NI.II.5418 - 146 06 - ważne do 30.10.06
Zatwierdzam do realizacji stałą organizację ruchu w całości - ze zmianami. Termin wprowadzenia niniejszej organizacji ruchu należy zgłosić do:

CGM Projekt Sp. z o. o.		Projekt budowlany drogi wojewódzkiej nr 694 na odcinkach:	
NAZWA OBIEKTU		III - od km 15+470,00 do km 24+374,00	
NAZWA RYSUNKU		STAŁA ORGANIZACJA RUCHU	
Projektant	mgr inż. Marek Chyckiński - Czajka	08.2004r.	Nr rysunku
Opracował	mgr inż. Bogusław Ogłog	08.2004r.	1
Opracował	mgr inż. Marcin Jon	08.2004r.	1:500
Sprawdził		08.2004r.

DROGA WOJEWÓDZKA NR 694 ODC OD KM. 16+880 DO 17+100

odc. od km 15+100 do km 15+460

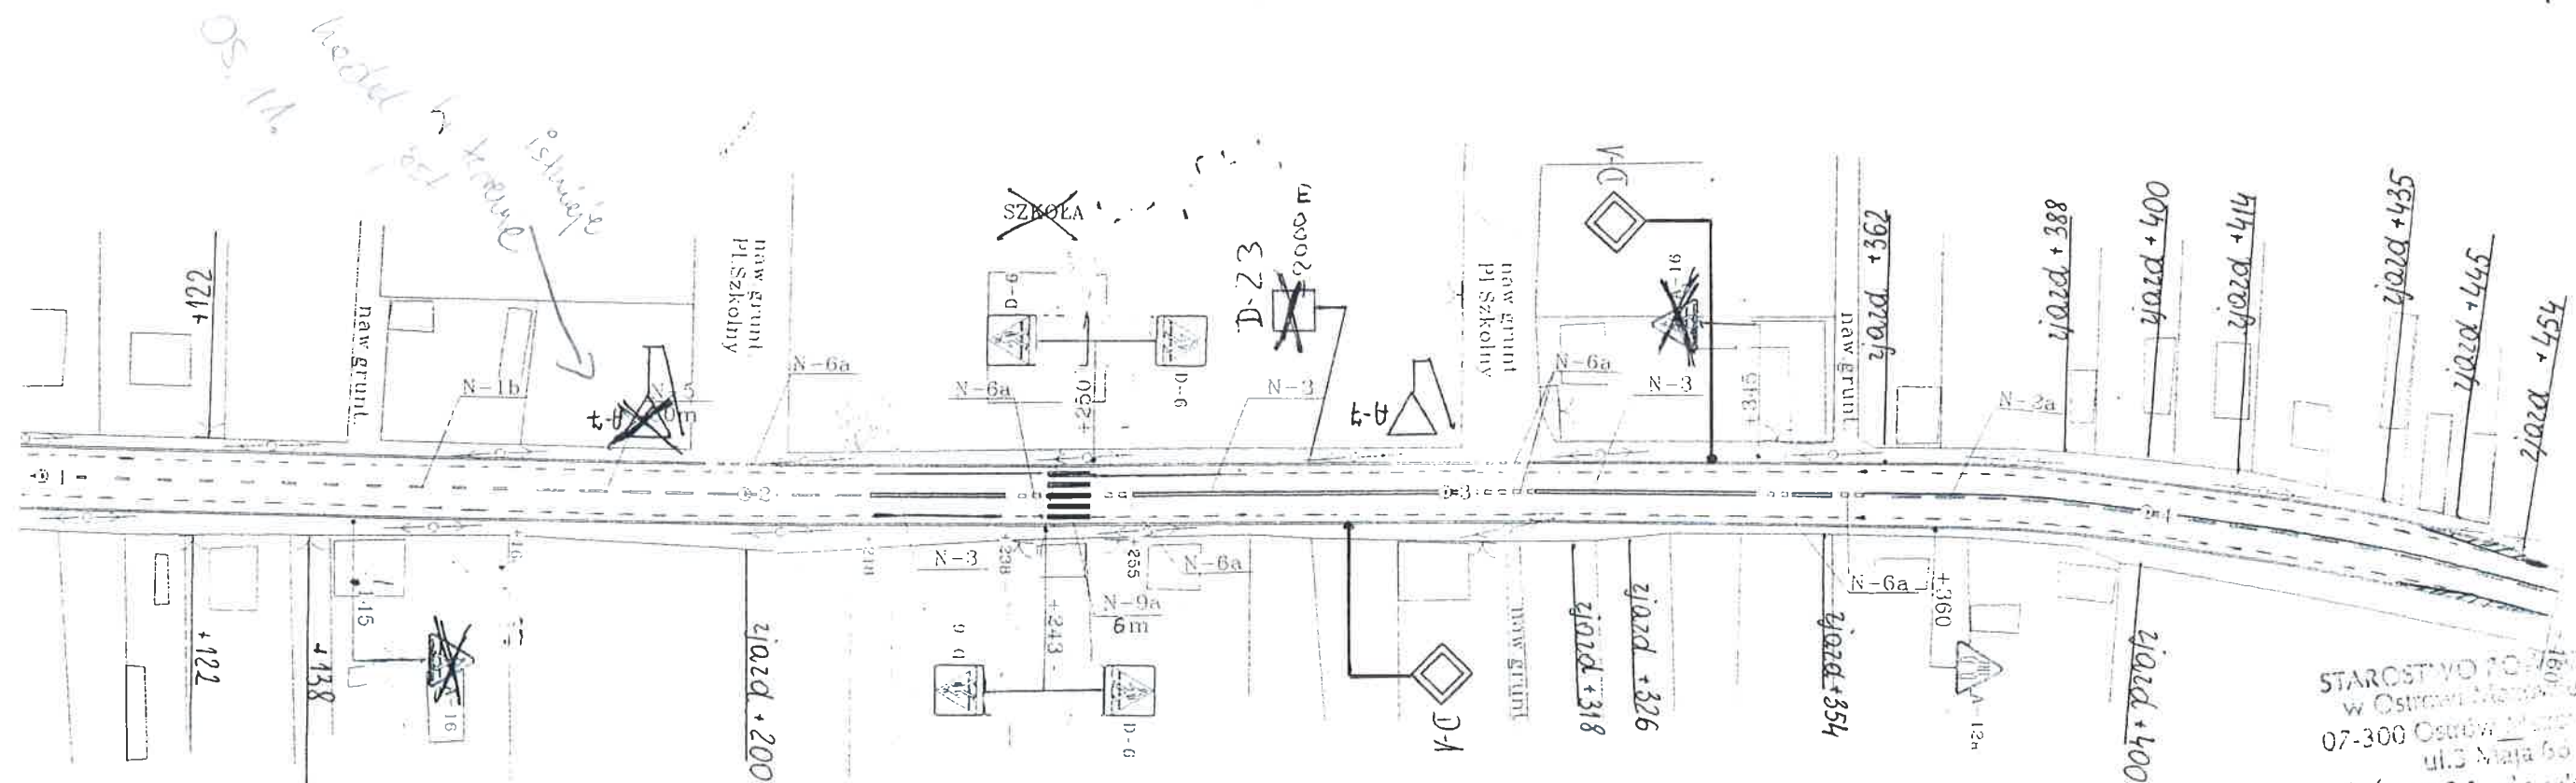
NI III 5418 - 187 03, ważne do 30.11.04.
Zatwierdzam do realizacji projekt - szkic stałej organizacji ruchu
w całości - ze zmianami wykreślonymi na projekcie.
Termin wprowadzenia niniejszej organizacji ruchu
należy zgłosić do tutejszego departamentu

PROJEKT - SZKIC
organizacji ruchu opiniuje
negatywnie - negatywnie
z następnym wariantem II. 2. In
SPECJALISTA
Wydziału Ruchu Drogowego
KWP z siedzibą w Racomie
kom. mgr *Radosław Rybka*

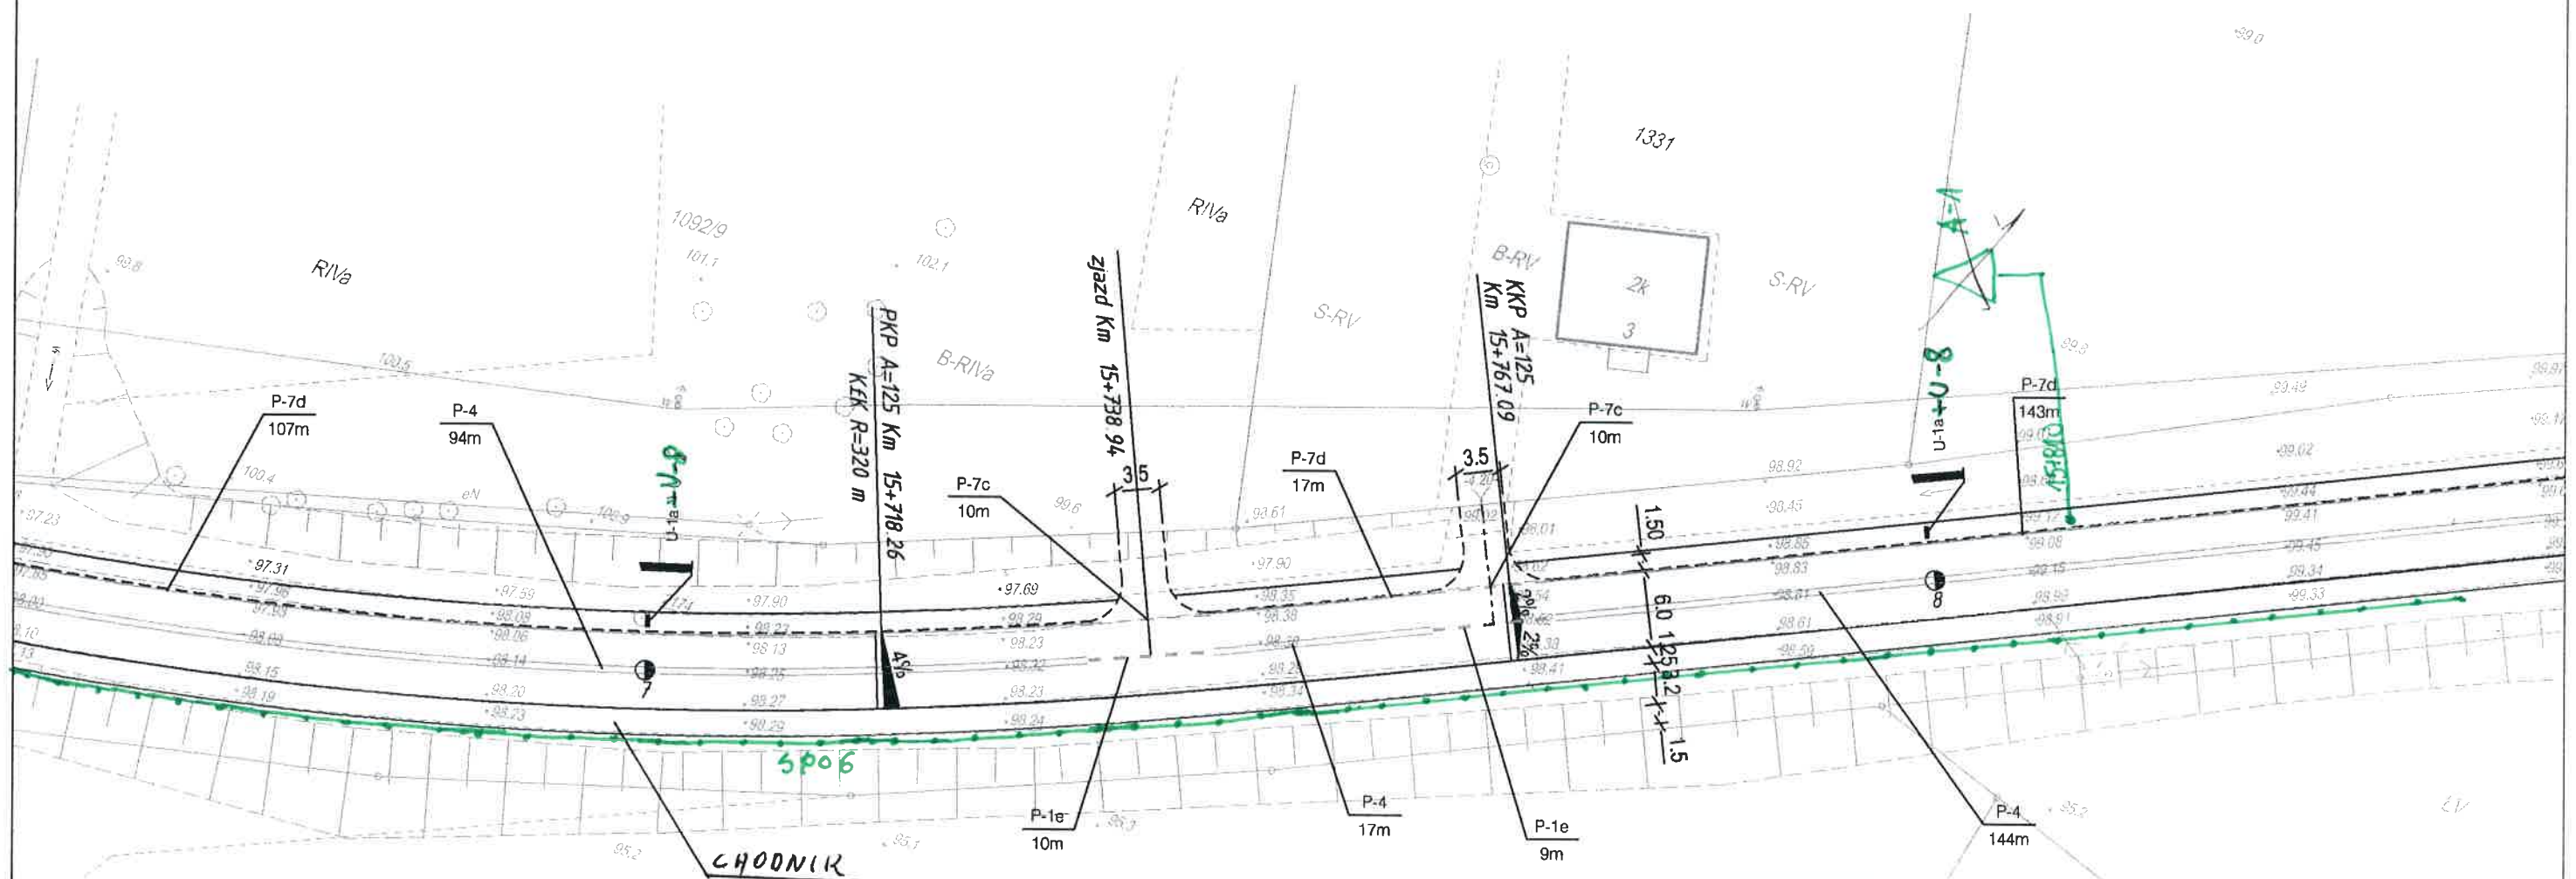
ZATWIERDZENIE
NI.II.5418-1.6.06 ważne do 30.10.06
Zatwierdzam do realizacji stałą organizację
ruchu w całości - ze zmianami. Termin wprowadzenia
niniejszej organizacji ruchu należy zgłosić do
Departamentu Nieruchomości i Infrastruktury
01-402 Warszawa, ul. E. Ciołka 10a, fax: 022/533-10-02

ZATWIERDZENIE
NI.II.5418-66.05 ważne do 30.05.06
Zatwierdzam do realizacji projekt - szkic stałej organizacji ruchu
w całości - ze zmianami wniesionymi na projekcie
Termin wprowadzenia niniejszej organizacji ruchu
należy zgłosić do tutejszego departamentu
2005-04-28
Z up. Marszałka Województwa
mgr inż. Michał Lesiński
Kierownik Biura Inżynierii Ruchu

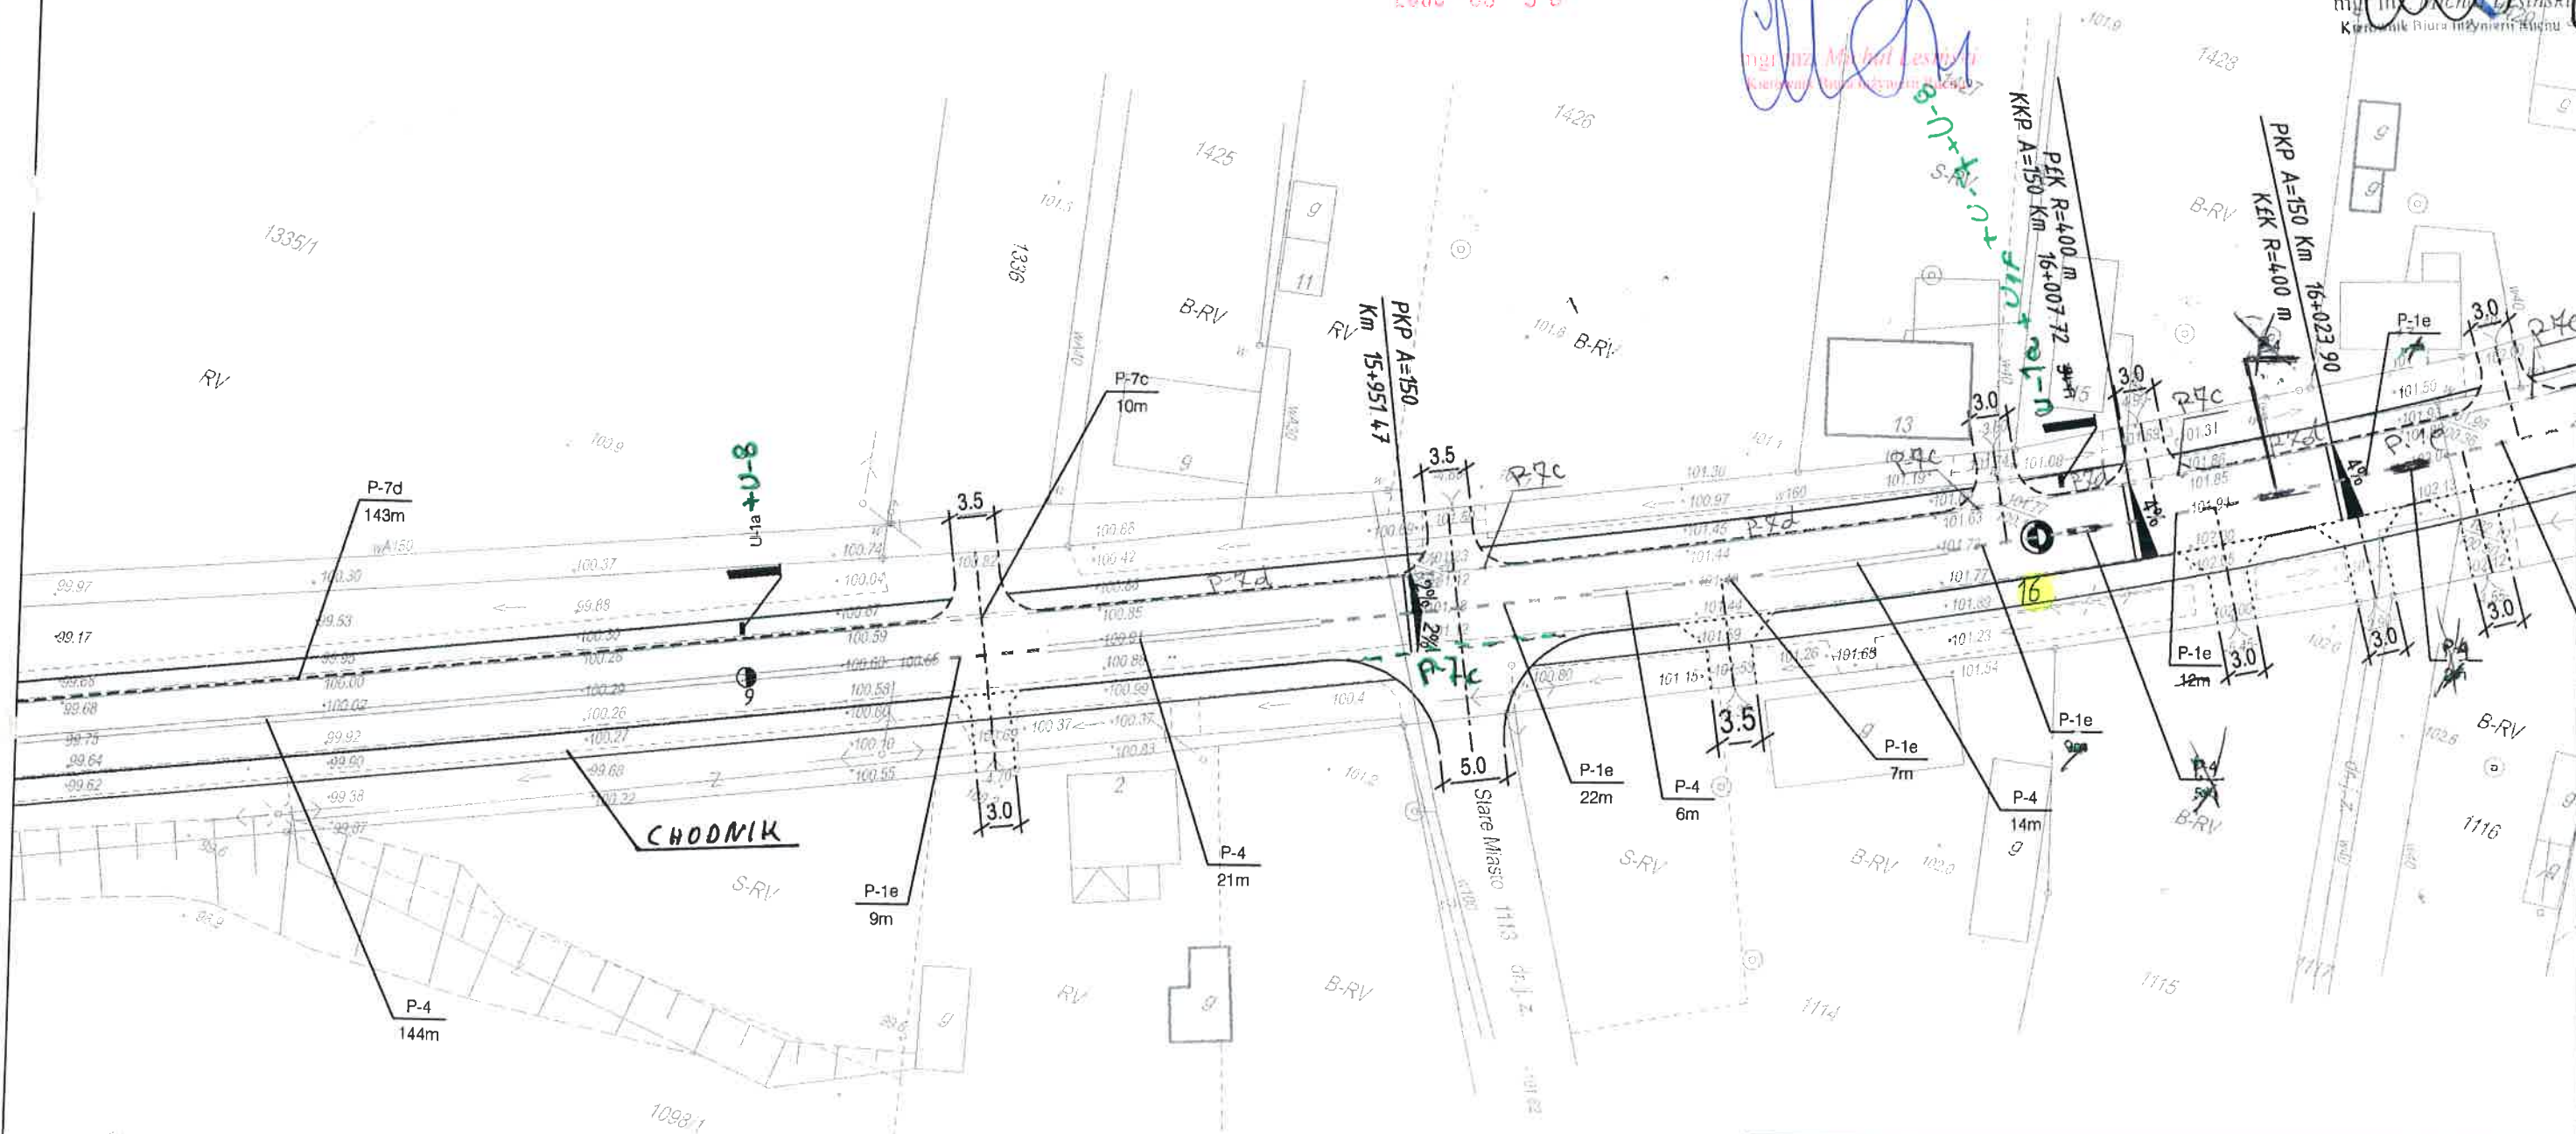
NLI.5418-146-06, ważne do 30.10.06
Zatwierdzam do realizacji stałą organizację ruchu w całości - ze zmianami. Termin wprowadzenia niniejszej organizacji ruchu należy zgłosić do

NLI.5418-66-05, ważne do 30.05.06
Zatwierdzam do realizacji projektu - szkic stałej organizacji ruchu - całości - ze zmianami wniesionymi na projekcie. Termin wprowadzenia niniejszej organizacji ruchu należy zgłosić do tutejszego departamentu

16+040 = 16+225

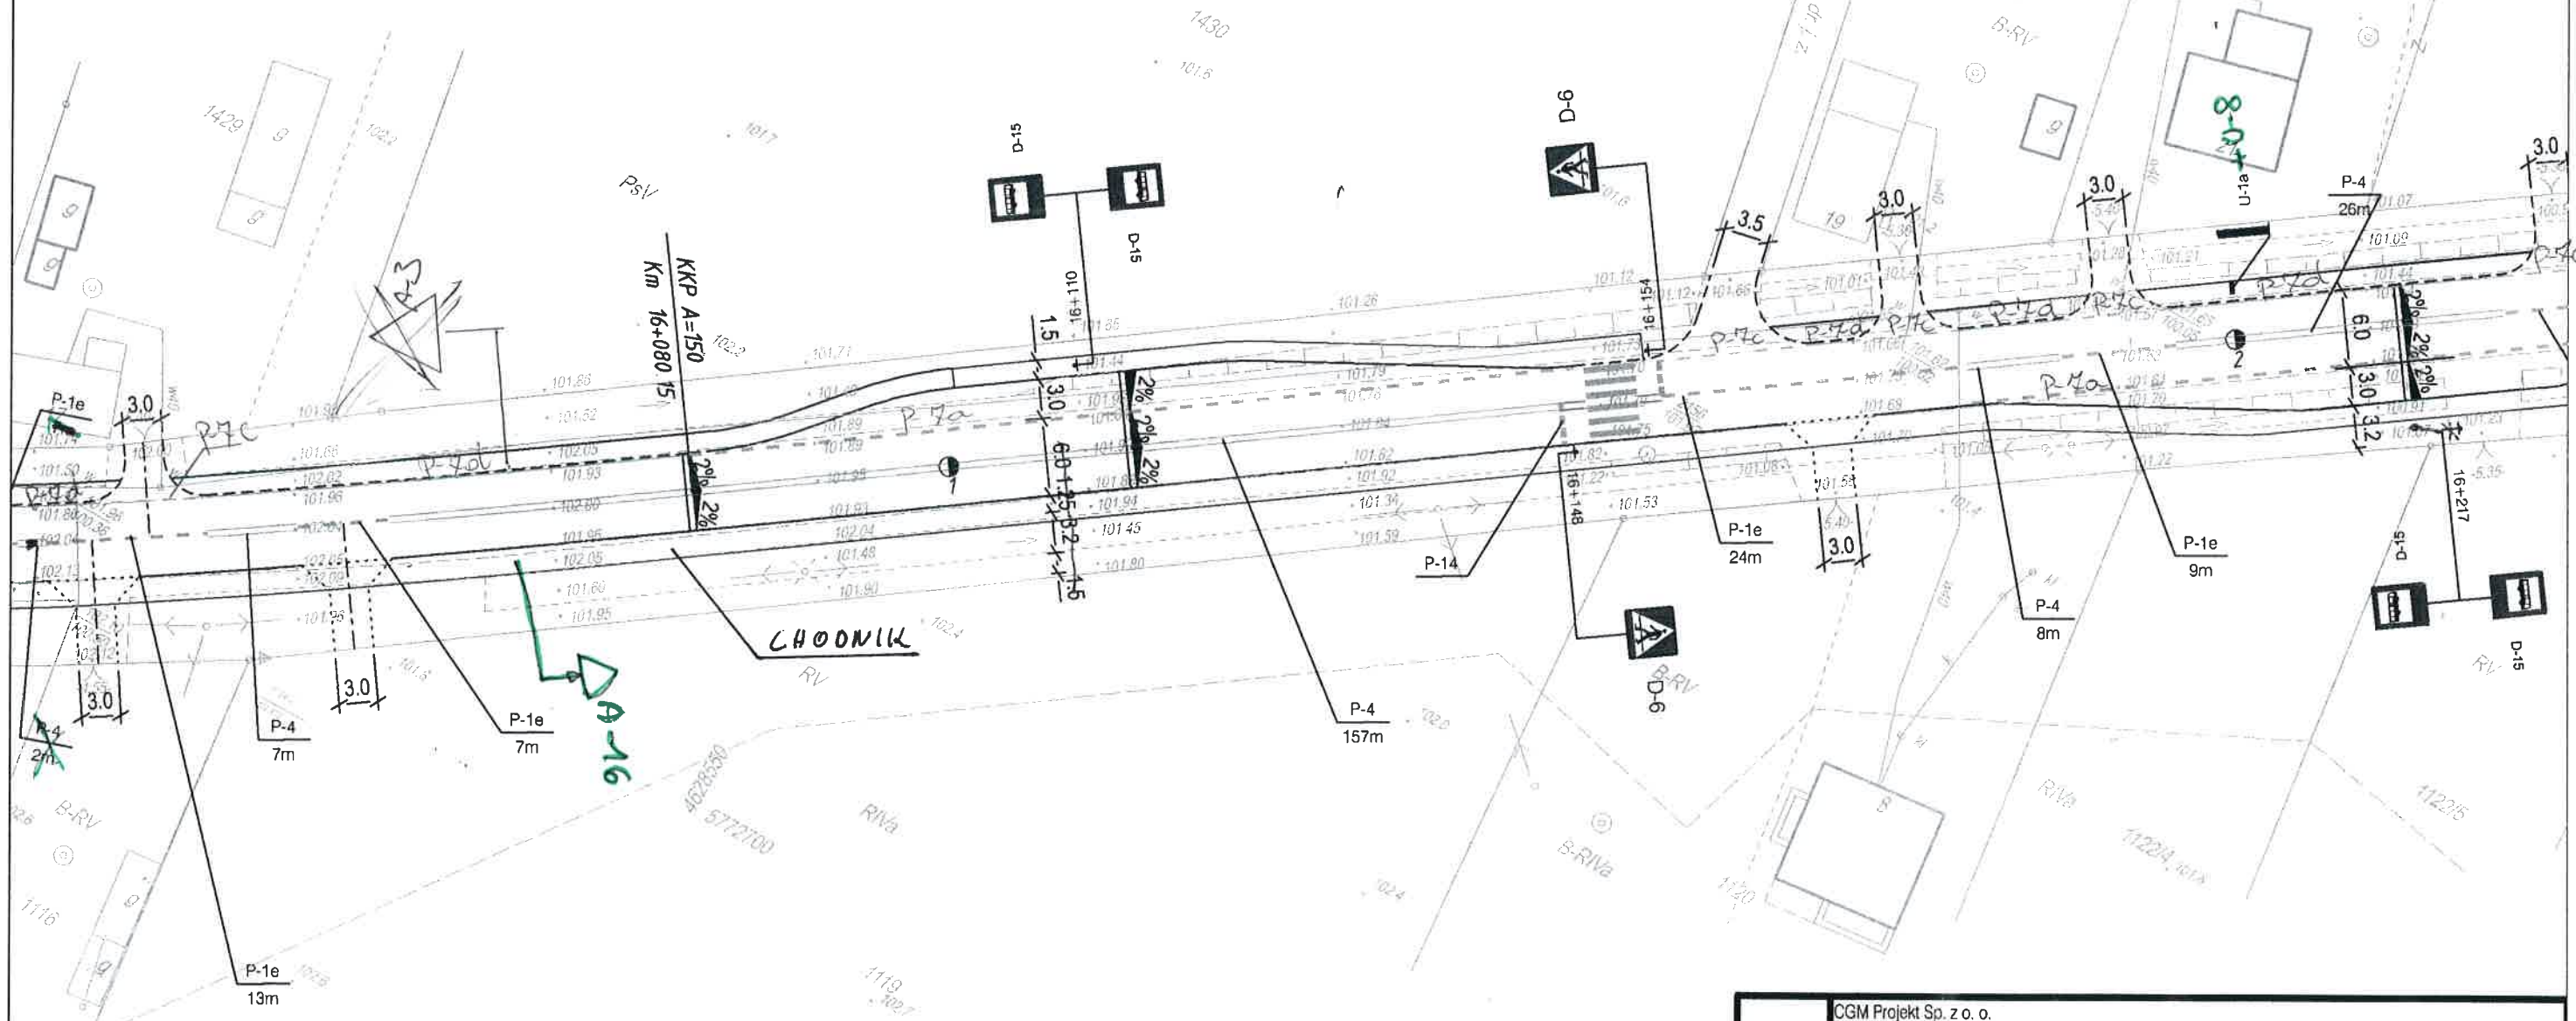
N.L.II.5418-146.06, ważne do 30.10.06
Zatwierdzam do realizacji stałą organizację ruchu w całości - ze zmianami. Termin wprowadzenia niniejszej organizacji ruchu należy zgłosić do:

N.L.II.5418-66.05, ważne do 30.05.06
Zatwierdzam do realizacji projektu - skłócenie stałej organizacji ruchu w całości - ze zmianami wniesionymi na projekcie. Termin wprowadzenia niniejszej organizacji ruchu należy zgłosić do tutejszego departamentu
